九州電力株式会社 玄海原子力発電所3号炉及び4号炉 発電用原子炉設置変更許可申請 に関する審査の概要

原子力規制庁

標準応答スペクトルを考慮した地震動評価(概要)

図 標準応答スペクトル用地下構造モデル

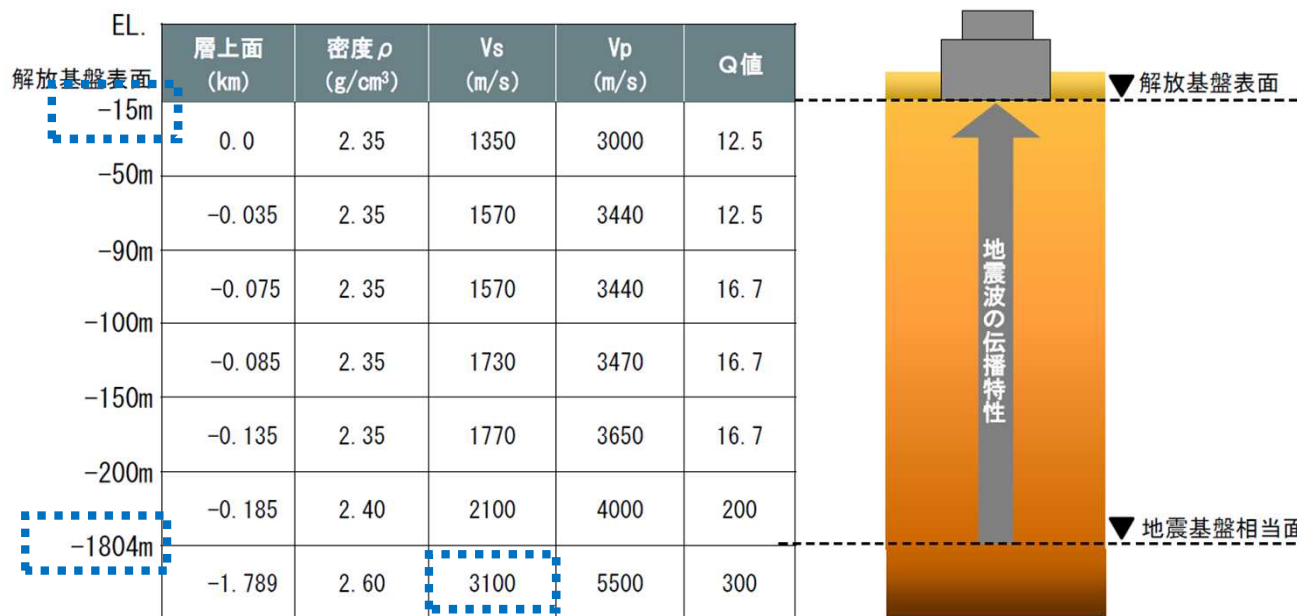
- 標準応答スペクトルに適合する模擬地震波の作成にあたり、位相特性については、一様乱数の位相を有する正弦波の重ね合わせによる位相を用いる方法及び実観測記録の位相を用いる方法の複数の方法を検討。
- その結果、両者の応答スペクトルに差異はないものの、最大加速度が大きく、強震部の継続時間の長いことから、一様乱数を用いる方法による模擬地震波を採用していることを確認。

図 既許可地下構造モデル(左)と
標準応答スペクトル用地下構造モデル(右)

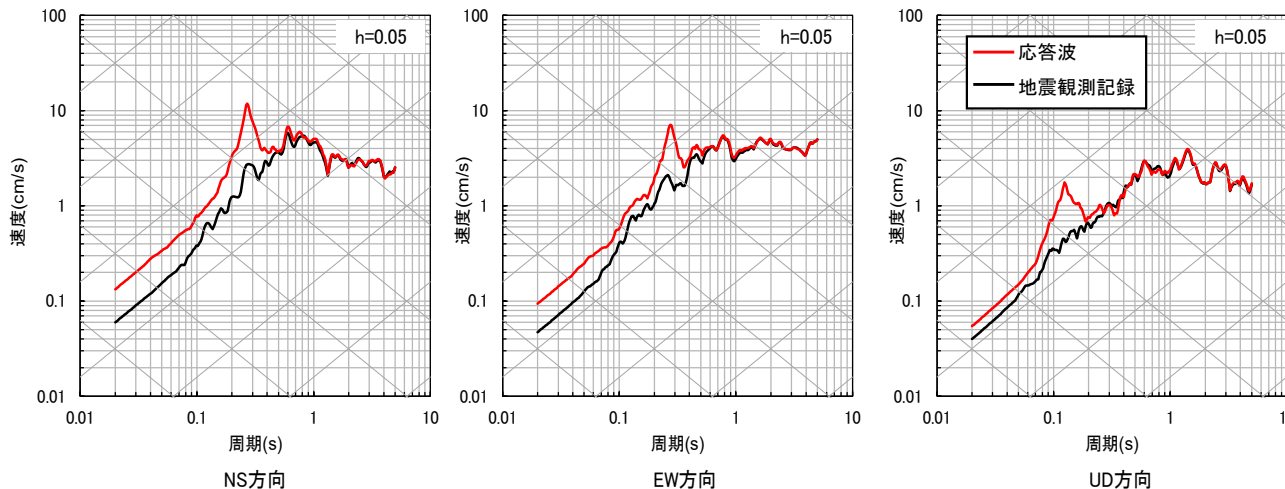
- 既許可地下構造モデルを基に、新基準許可日以降に取得したデータを含む地震観測記録を用いた検討により地盤減衰(Q値)を設定。
- 審査の過程で、ボーリング孔内減衰測定を行うなど追加検討により、EL-200m以浅の地盤減衰(Q値)の設定根拠を拡充。
- 地震観測記録と地下構造モデルを用いた応答波の比較などにより、地下構造モデルの妥当性を検証。

- 【EL.-90m以浅】
 - 熊本地震等を含む19地震の地震観測記録を用いて設定。
- 【EL.-90m~EL.-200m】
 - 審査の過程で、ボーリング孔内減衰測定を追加で実施して設定。

- 標準応答スペクトル用地下構造モデルを用いた応答波の応答スペクトル(左図「応答波」)が、地震観測記録の応答スペクトル(左図「地震観測記録」)と同等若しくは上回るなどにより、地下構造モデルの妥当性を検証。

図 基準地震動の応答スペクトルと基準地震動Ss-6の加速度時刻歴波形

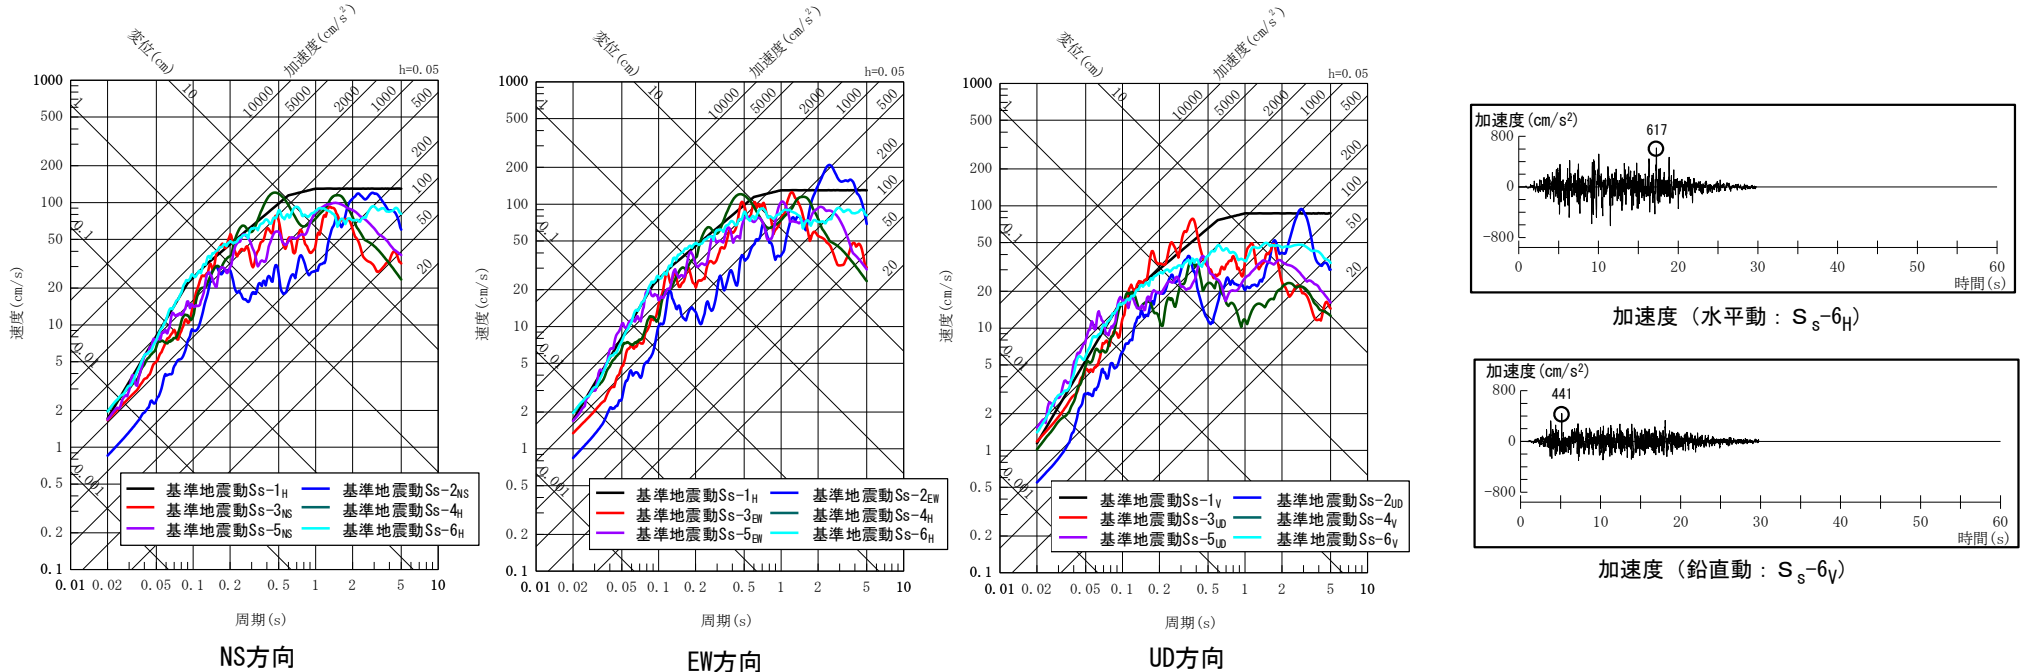
- 標準応答スペクトルに基づく地震動評価結果が一部周期帯でSs-1を上回るため、基準地震動Ss-6として策定していることを確認。

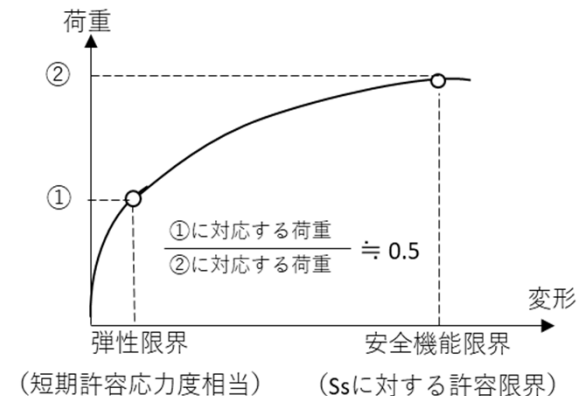
- ① 基準地震動の追加に伴い、第4条及び第39条(地震による損傷の防止)の耐震設計方針については、下記の事項を確認
- 第4条の弾性設計用地震動 S_d-6 については、以下の工学的判断に基づき、基準地震動 S_s-6 との応答スペクトルの比率を0.5として適切に設定する方針^(注1)
 - (1)弾性限界と安全機能限界に対する入力荷重の比率を考慮^(注2)
 - (2)基準地震動 S_1 の応答スペクトルをおおむね下回らないように考慮
 - 上記以外の耐震設計方針については、既許可申請書の内容から変更する必要がないこと
- ② なお、関連する下記の項目については、既許可申請書の内容から変更する必要がないことを確認
- 火災による損傷の防止(第8条関係)
 - 溢水による損傷の防止(第9条関係)
 - 火災による損傷の防止(第41条関係)
 - 特定重大事故等対処施設(第42条関係)
 - 重大事故等対処設備(第43条関係)
 - 電源設備(第57条関係)
 - 緊急時対策所(第61条関係)
- また、重大事故等対処に係る技術的能力については、手順に変更はなく、既許可申請書の内容から変更する必要がないことを確認

弾性設計用地震動は、許可基準規則解釈において、基準地震動との応答スペクトルの比率の値が、目安として0.5を下回らないような値で、工学的判断に基づいて設定することとしており、「基準地震動及び耐震設計方針に係る審査ガイド」で引用している「発電用原子炉施設に関する耐震設計審査指針(平成18年9月19日原子力安全委員会決定)」では、施設、もしくはその構成単位ごとに安全機能限界と弾性限界に対する入力荷重の比率[#]を考慮などとしている。

[#]「発電用原子炉施設に関する耐震設計審査指針の改訂についての技術的解説の作成と今後の研究課題等の調査(平成18年度報告書)」に添付されている分科会資料(震分第30-4号)で、安全機能限界と弾性限界に対応する入力荷重の比率は0.5程度(右図参照)とされている。
